Onderwerp
Vooroverleg; verzoek aanvullende
gegevens op het concept-MER.

Adres
Veerweg 1 Renkum

Noodzakelijke aanvullende gegevens en correcties

inrichtingsgrens

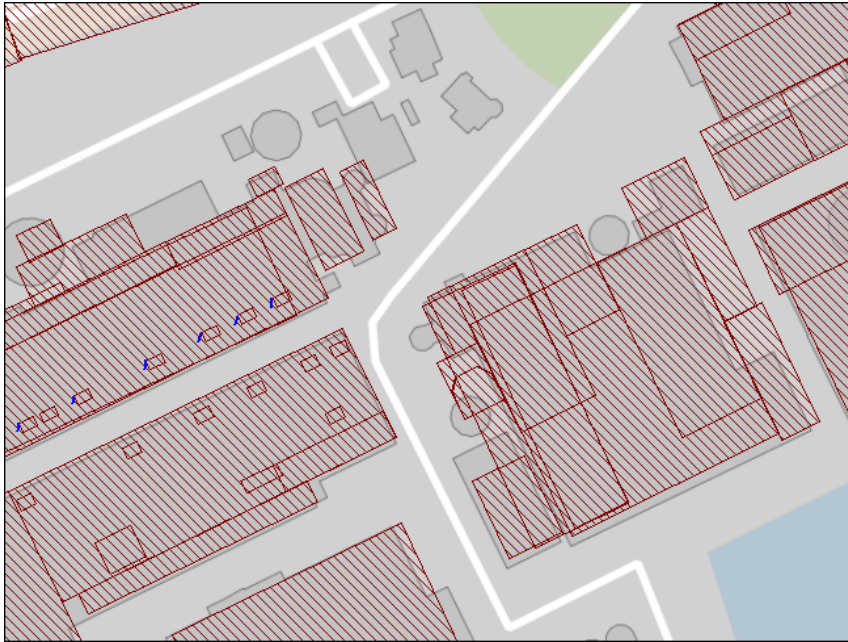
De inrichtingsgrens moet in de rekenmodellen worden opgenomen, bij voorkeur met het modelitem 'Bedrijven'.

gebouwen

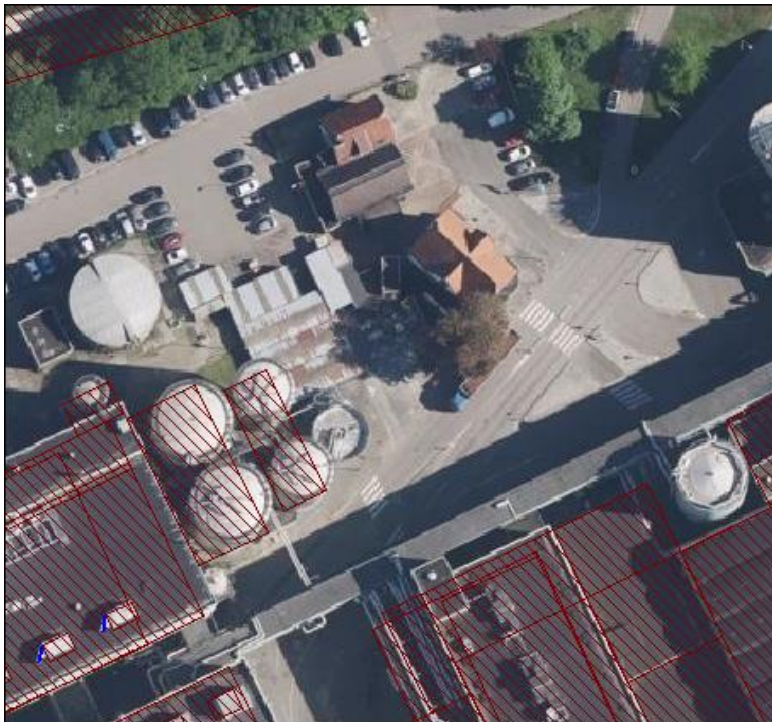
De gebouwen moeten beter gemodelleerd worden.

Alle gebouwen en tanks op het terrein moeten gemodelleerd worden.

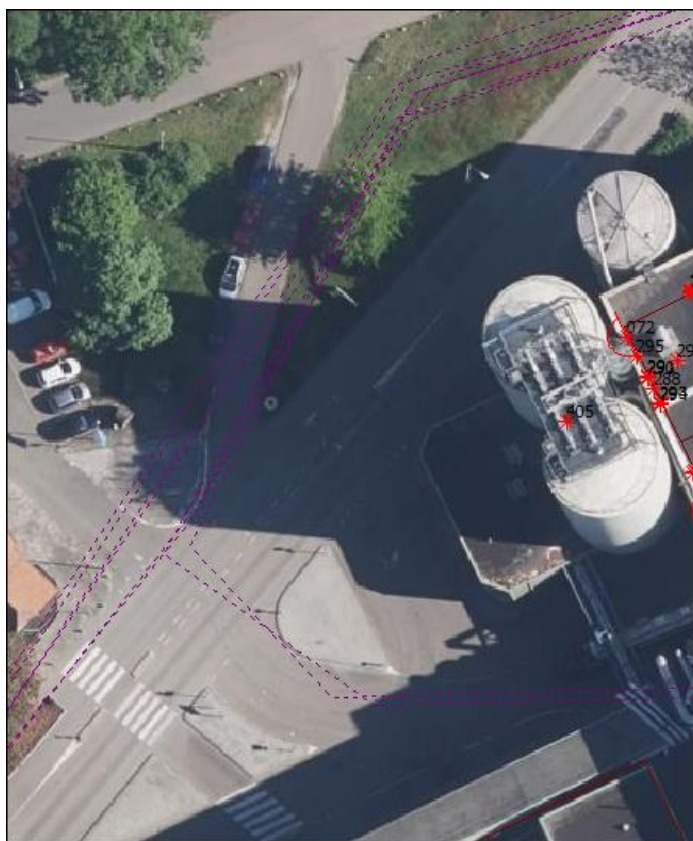
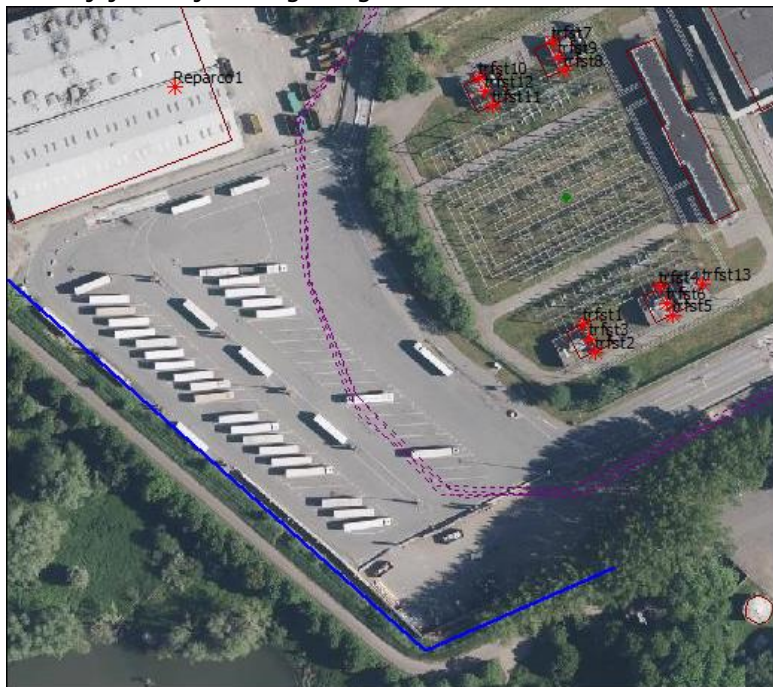
De uitstralingshoek van de puntbronnen 001 t/m 020, 115 en 116 is te klein. Deze moet 180° zijn. 7 puntbronnen hebben een te grote uitstralingshoek van 200°. Is de uitstralingshoek van 100° van puntbron 268 wel correct?

De uitstralende gevels 239 t/m 244 zijn vreemd en foutief gemodelleerd.

Veel ramen en roosters zijn niet als een uitstralende gevel gemodelleerd, bijvoorbeeld puntbron 220 t/m 238.
